DETERMINAZIONE DEL DIRIGENTE SEZIONE AUTORIZZAZIONI AMBIENTALI 1 agosto 2024, n. 384
ID VIA 0513 - Istanza ex art. 27 bis - Provvedimento Autorizzatorio Unico Regionale - "Impianto eolico da 29,4 MWp da realizzare nel Comune di Santeramo in Colle (BA) e opere di connessione nel Comune di Matera- Ottemperanza alla Sentenza Tar Puglia Sezione seconda n. 913/2023 REG.PROV.COLL. - Proponente EN.IT S.r.l.

VERBALE DELLA SEDUTA DI CONFERENZA DI SERVIZI DECISORIA DEL 14.03.2024

VERBALE DELLA SEDUTA DI CONFERENZA DI SERVIZI DECISORIA DEL 14.05.2024

Figura-1: Inquadramento su CTR delle opere di Connessione, S.1 - En.It Santeramo - Studio Impatto Ambientale, pg.47 di 168

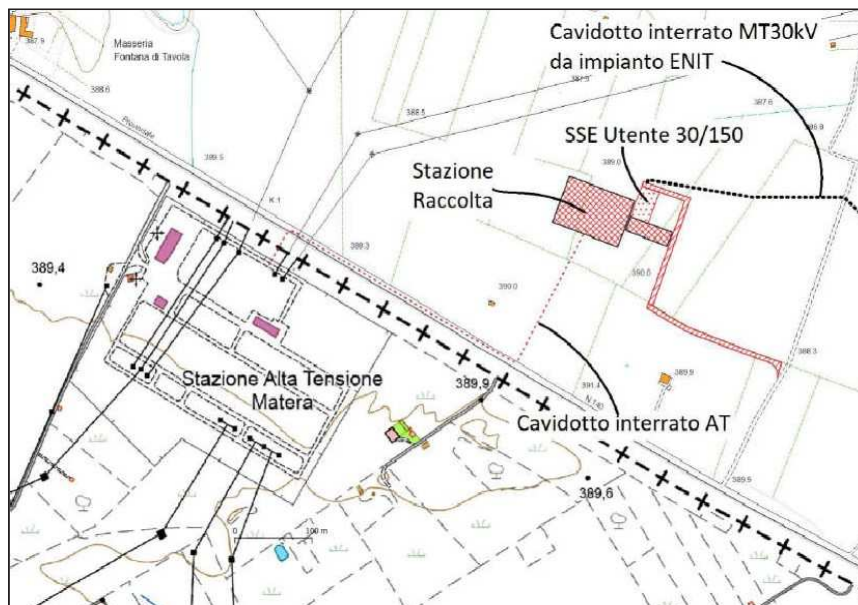
A tal proposito, si evidenzia che vi sono state delle modifiche riguardo alla progettazione della sottostazione elettrica utente in quanto il preventivo di connessione prevede, per il collegamento alla RTN, la condivisione di uno stesso stallo, presso la Stazione Elettrica Terna

Il proponente riporta che tali società hanno sottoscritto, in ossequio a quanto indicato da TERNA, un accordo di condivisione per le opere di connessione. Dunque, per il progetto oggetto di valutazione si prevede la realizzazione delle seguenti opere:

- Sottostazione di Trasformazione Utente 30/150 kV;
- Stazione di raccolta, a servizio della iniziativa in progetto e di altre iniziative di produzione di energia da fonte rinnovabile proposte da altre società;
- Cavidotto interrato AT 150 kV per il trasporto della dalla Stazione di Raccolta alla SE Terna MATERA.

Figura-1: Inquadramento su CTR delle opere di Connessione, S.1 - En.It Santeramo - Studio Impatto Ambientale, pg.47 di 168

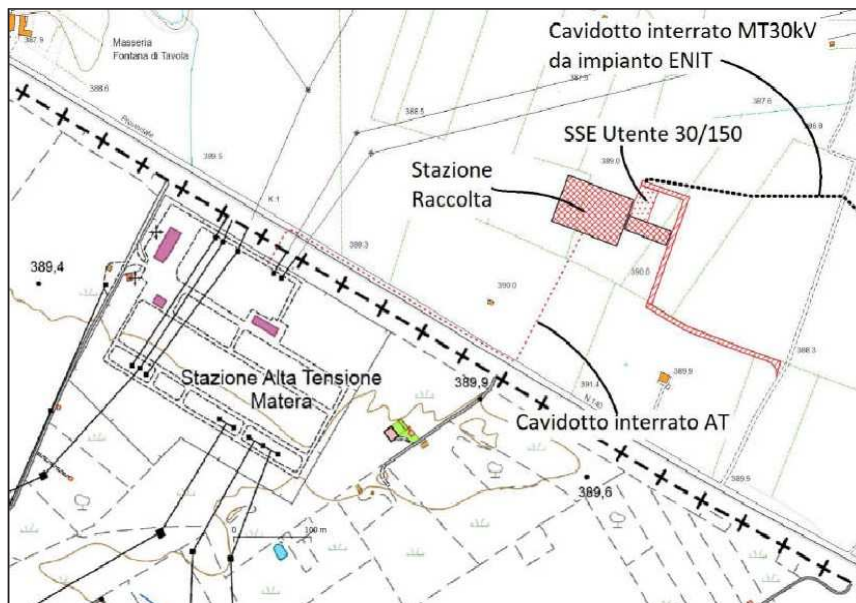
A tal proposito, si evidenzia che vi sono state delle modifiche riguardo alla progettazione della sottostazione elettrica utente in quanto il preventivo di connessione prevede, per il collegamento alla RTN, la condivisione di uno stesso stallo, presso la Stazione Elettrica Terna

Il proponente riporta che tali società hanno sottoscritto, in ossequio a quanto indicato da TERNA, un accordo di condivisione per le opere di connessione. Dunque, per il progetto oggetto di valutazione si prevede la realizzazione delle seguenti opere:

- Sottostazione di Trasformazione Utente 30/150 kV;
- Stazione di raccolta, a servizio della iniziativa in progetto e di altre iniziative di produzione di energia da fonte rinnovabile proposte da altre società;
- Cavidotto interrato AT 150 kV per il trasporto della dalla Stazione di Raccolta alla SE Terna MATERA.
